Nr.	Art der Änderung	Datum	Name
<p>MECKLENBURGISCHES INGENIEURBÜRO FÜR VERKEHRSBAU GMBH SCHWERIN ZWEIFELDEKLASSUNG NEUSTRELTZ</p> <p>gepl. Schneider</p>			
Datum	Zeichen		
Bearb.: März 2018	Wanko		
Gez.: März 2018	Wanzek		
Gepr.: März 2018	Schneider

<p>STRASSENBAUVERWALTUNG LAND MECKLENBURG-VORPOMMERN</p> <p>Straße: B 198 (nächster Ort): Mirow</p>		<p>Unterlage Nr. 7</p> <p>Blatt Nr. N 10</p> <p>Reg. Nr.</p> <p>Datum</p> <p>Zeichen</p>
<p>Bau-km -0+026.939 bis Bau-km +0+930.000</p>		
<p>Planfeststellung</p> <p>B 198 Ortsumgehung Mirow, Südschnitt</p> <p>Bau-km 4+100.000 bis 4+490.000</p>		<p>bearbeitet</p> <p>gezeichnet</p> <p>geprüft</p> <p>März 2018</p> <p>gez. I.A. Langer</p>
<p>Aufgestellt</p> <p>Straßenbauteam Neustrelitz</p> <p>gez. Krage</p> <p>Neustrelitz, März 2018</p>		<p>Lageplan</p> <p>Maßstab 1:500</p>

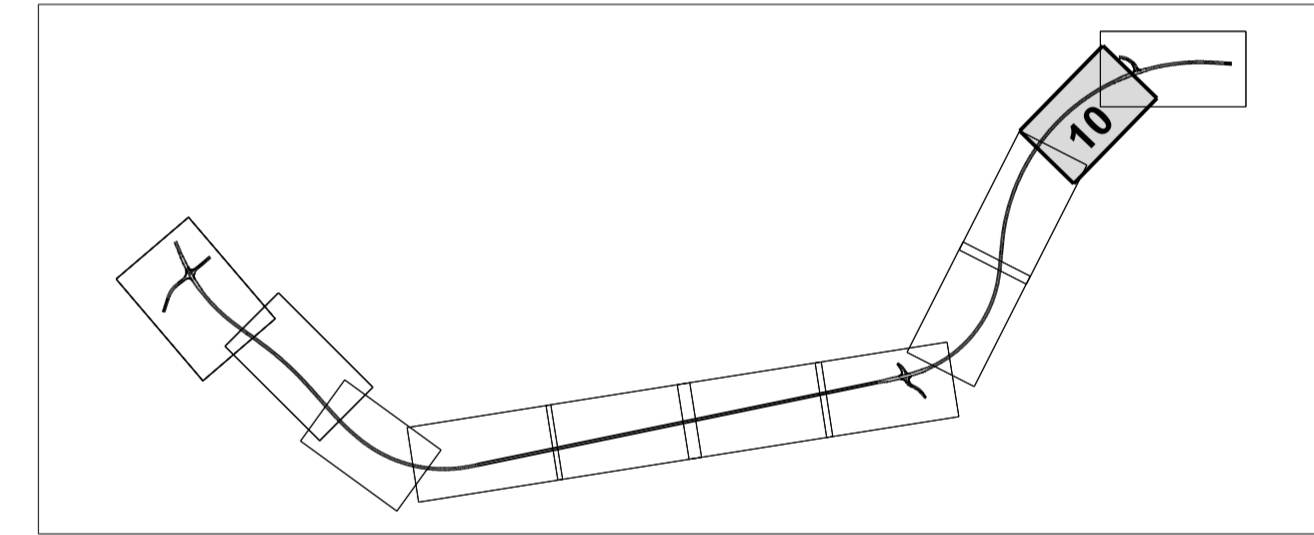
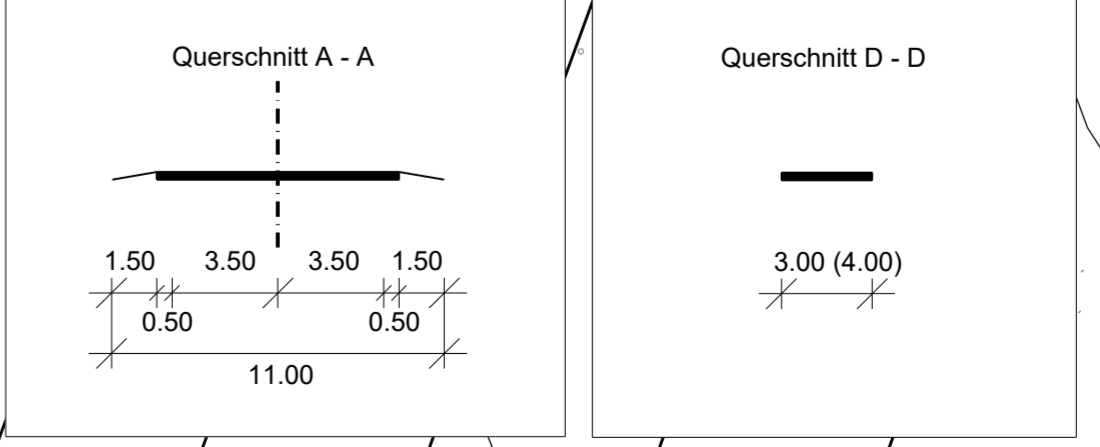
2	zusätzliche Schutzrinne infolge Baumpflanzung	05.03.2018	Langer
1	Verlegung Wendeschleife Weg 8, Anpassung Wegführung und Baufeldgrenze	05.03.2018	Langer
